改善箇所説明図

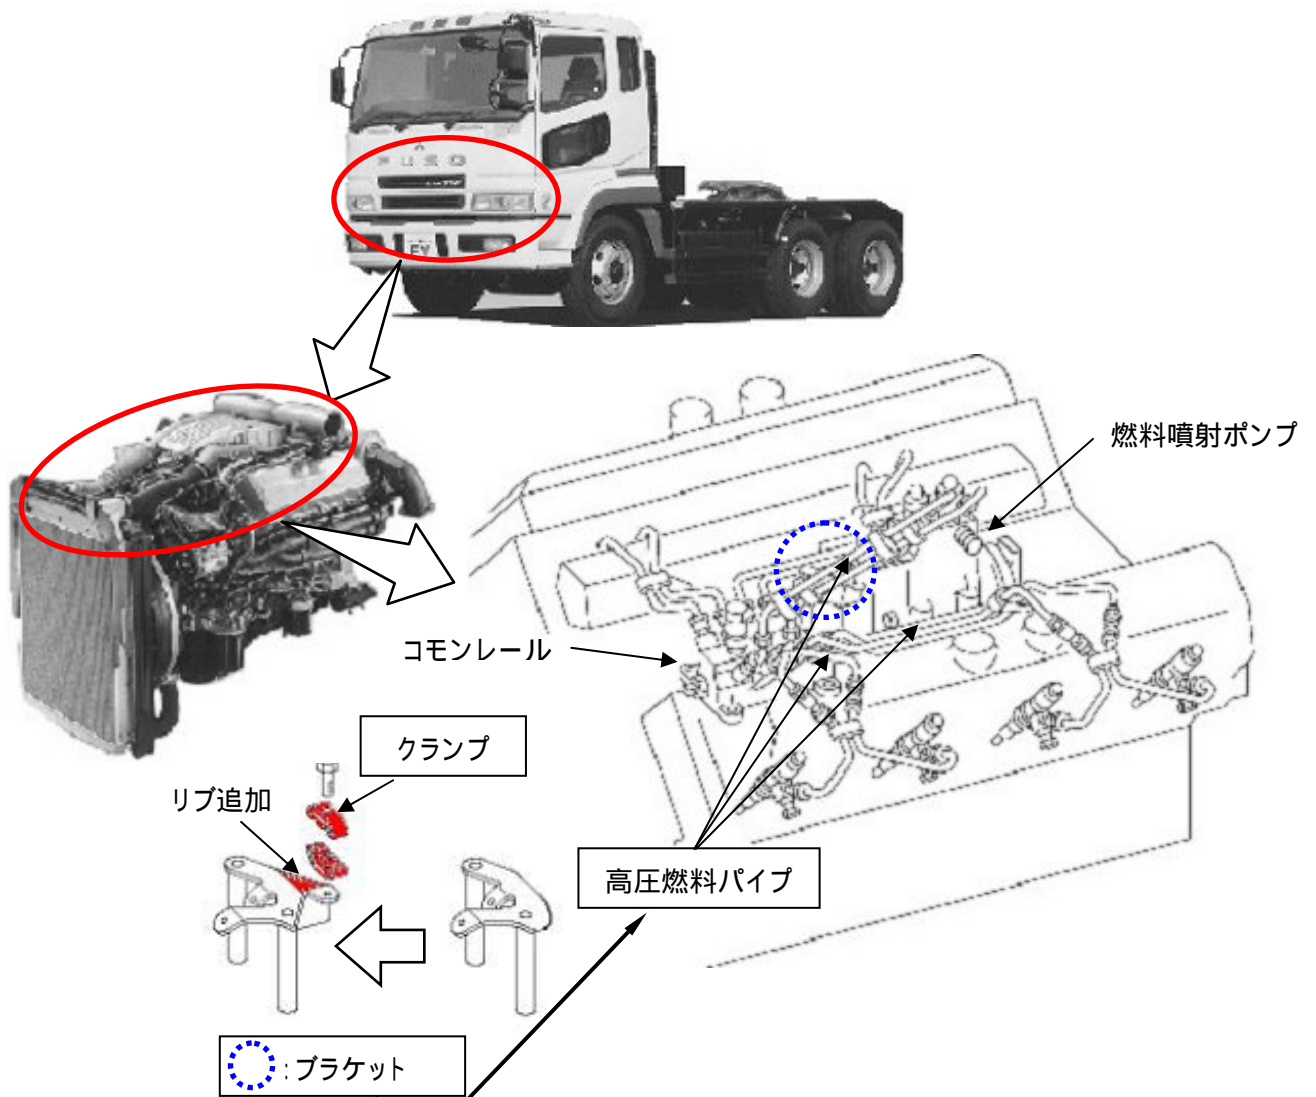
燃料噴射装置の高圧燃料パイプを固定するクランプのブラケット強度が不足しているため、エンジン振動により当該ブラケットが折損するものがある。そのため、そのままの状態で使用を続けると、高圧燃料パイプに亀裂が生じ、燃料が漏れ、最悪の場合、エンジン停止、再始動不能に至るおそれがある。

高圧燃料パイプを固定するブラケットを対策品と交換する。
